Référence : Enercorp Engineered Solutions Inc (Re), 2024 CACB 4  
Décision du commissaire n° 1663  
Commissioner's Decision #1663  
Date : 2024-02-23

Demande n° 2 929 643  
Application No. 2929643

DÉCISION DU COMMISSAIRE AUX BREVETS

- [1] La présente recommandation porte sur la révision de la demande de brevet refusée numéro 2 929 643, laquelle est intitulée « Appareil, système et méthode servant à séparer le sable et d'autres solides de l'huile et d'autres liquides » et appartient à Enercorp Engineered Solutions Inc. (« le Demandeur »). La Commission d'appel des brevets (la Commission) a procédé à une révision de la demande refusée en vertu de l'alinéa 199(3)c) des *Règles sur les brevets* (DORS/2019–251). Comme il est expliqué ci-dessous, nous recommandons au commissaire des brevets de refuser la demande.

Figure 4-2. Horizontal separator schematic.

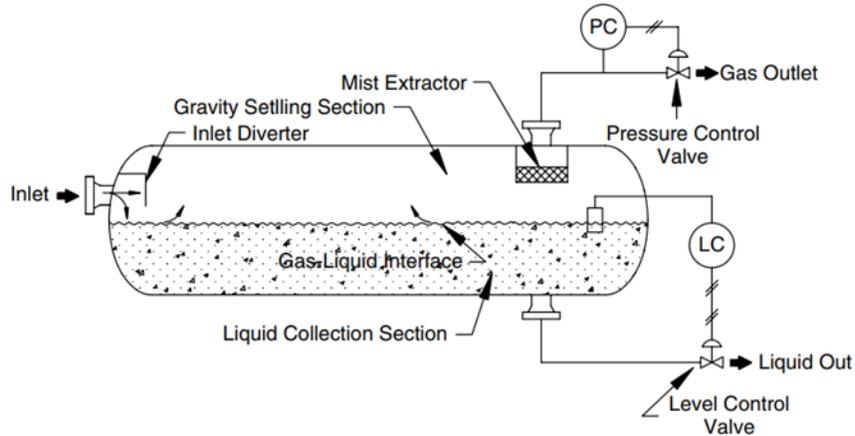
Cependant, comme il est établi dans le cadre des CGC, l'utilisation d'un dévésiculeur près de la sortie des séparateurs horizontaux comme celui dans le document D1 était bien connue. Par exemple, la Figure 4-2 du

manuel Arnold & Stewart indique une telle configuration ayant un dévésiculateur parallèle à l'axe du cylindre qui est maintenu en place par une structure de support perpendiculaire :

Comme le démontre la Figure 4-2 du manuel Arnold & Stewart, il était bien connu que de forcer un gaz en mouvement avec des solides entraînés autour d'une structure de support perpendiculaire à l'axe longitudinal d'un séparateur horizontal et que le gaz passe ensuite par un dévésiculateur
